Sint-Martinuskerk

Sint-Martensstraat
9660 OPBRAKEL

Directie Erfgoed – dienst Monumentenwacht

ADMINISTRATIE & OPMERKINGEN

A2024/07 Voer periodiek onderhoud uit aan metalen buitenelementen.

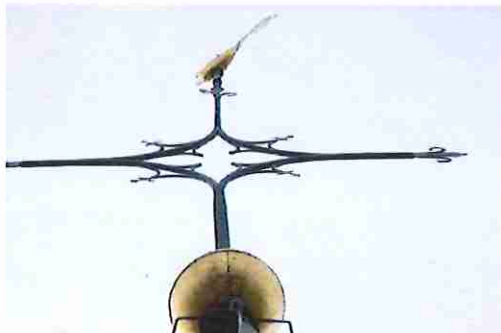
- torenkruis: in goede staat van onderhoud.
- muurankers: de afwerkklagen zijn gedeeltelijk verdwenen waardoor de grondlaag zichtbaar wordt. Op sommige plaatsen is roestvorming bezig, vooral ter hoogte van de strop.
- diefijzers: in goede staat van onderhoud.
- oude bevestigingen van een verdwenen hekje voor de calvarie: roestig. Door de roestvorming is de bezetting errond aan het scheuren.

toelichting advies De prioriteit slaat enkel op de elementen die aandacht verdienen (muurankers). Voor de andere onderdelen is eerder de frequentieperiode van toepassing.

Het is raadzaam de afwerkklagen in orde te stellen en deze in goede staat te houden.

Vergeet niet eerst de beschadigde onderdelen te herstellen/bij te werken.

A2024/14 Herstel het voegwerk met een aangepaste compatibele voegmortel op basis van kalk. **Draagstructuur en overspanning | voegwerk**

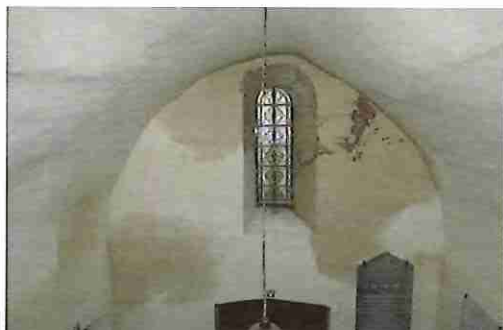
toestand Langs de binnenzijde van de toren zijn er vochtplekken op de westelijke muur. Dit zorgt voor afbrokkeling van het schilderwerk.

Het voegwerk is op verschillende plaatsen gescheurd, hangt los of is reeds afgebrokkeld. Op die plaatsen en rond de muurankers heeft zich plantengroei vastgezet, wat de situatie alleen maar erger maakt. De mossen en plantengroei zorgen voor een vochtig milieu en verhinderen het uitdrogen van het muurwerk. De wortels van de planten zorgen voor een verdere degradatie van het voegwerk.

toelichting advies De voegen voldoende diep en voorzichtig uithalen (de diepte is ongeveer 1,5 x breedte van de voeg). Met een kleine slijpschijf kunnen horizontale voegen licht ingeslepen worden om de spanning van de voeg te halen en schade aan de stenen bij het uitkappen te verhinderen. Werk verder zoveel mogelijk manueel om beschadigingen aan metselstenen door slijpschijven te vermijden. Nadat de voegen gereinigd en bevochtigd zijn, de voegmortel aanbrengen. Deze moet compatibel zijn met de bestaande leg- en voegmortel zowel wat eigenschappen, kleur, textuur en vorm betreft. Plaats een proefvlak om het resultaat goed te kunnen beoordelen en voeg niet onder te felle zon, bij regenweer of vrieskou.

Voor ouder metselwerk zal een 'compatibele' mortel meestal een kalkmortel zijn. Kalkmortels worden best verwerkt tussen maart en oktober om vorstschade aan de verse mortel te voorkomen.

Breng geen mortels op basis van cement aan bij 'zacht' metselwerk en (vorst)gevoelige bak- of natuursteen. De dichte cementmortel zorgt ervoor dat het vochttransport via de stenen loopt i.p.v. door de voegen, waardoor stenen beschadigd kunnen raken door vorst of zouten.

Het is tevens belangrijk langs de binnenzijde voor voldoende ventilatie te zorgen om de vochtige ruimte te laten uitdrogen.

A2024/16 Herstel het schilderwerk van de westelijke binnenmuur van de zuidelijke zijbeuk.
Afwerking en inrichting

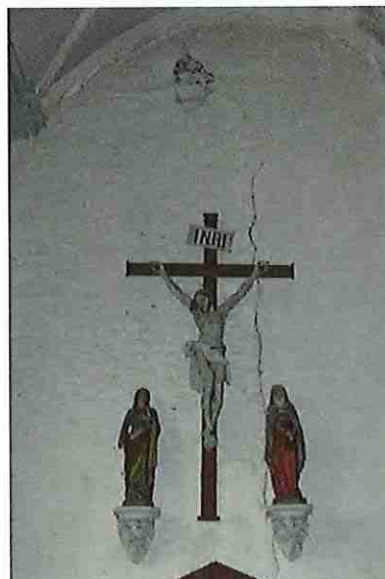
toestand Aan de binnenzijde van de zuidelijke zijbeuk vertoont de westelijke muur aantasting door vocht. De breuklijn tussen de buitenmuur en binnenmuur tekent zich duidelijk af. Enerzijds heeft de buitenmuur veel vocht te verwerken door regenval (westzijde) en anderzijds is de muur geschilderd met een niet dampdoorlatende verf. Het vocht dat in de muur binnendringt veroorzaakt daardoor blaasvorming van de verflagen.

toelichting advies Verwijder de oude verflagen en laat de muur goed uitdrogen. Breng nadien een dampopen verfsysteem aan.

bovenzijde scheur

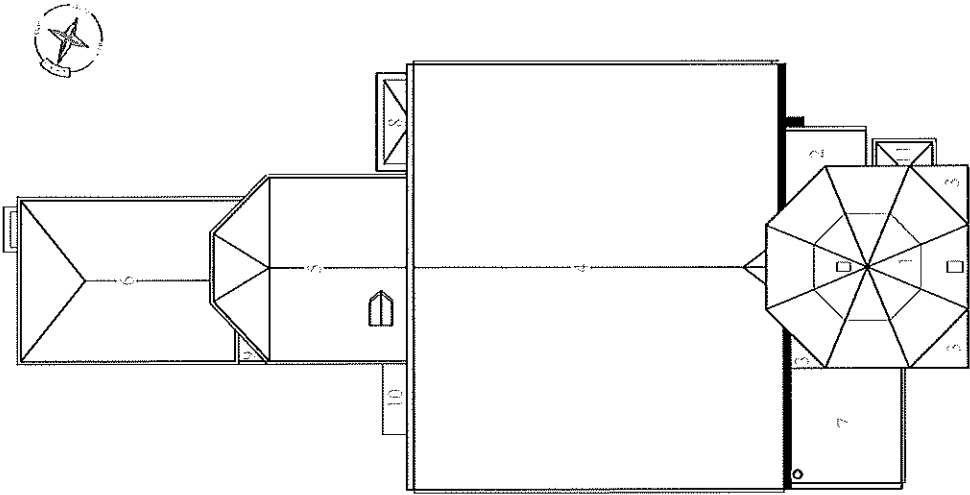
- toestand - Op de zolder van de noordelijke zijbeuk is in de oostelijke muur een scheur waarneembaar in het baksteenmetselwerk. Van deze scheur is langs de buitenzijde niets te merken.
- Boven het westelijke raam van de zuidelijke zijbeuk is een lichte zettingsscheur zichtbaar.

toelichting advies Het betreft kleine zettingsscheuren. Het volstaat de situatie op te volgen.
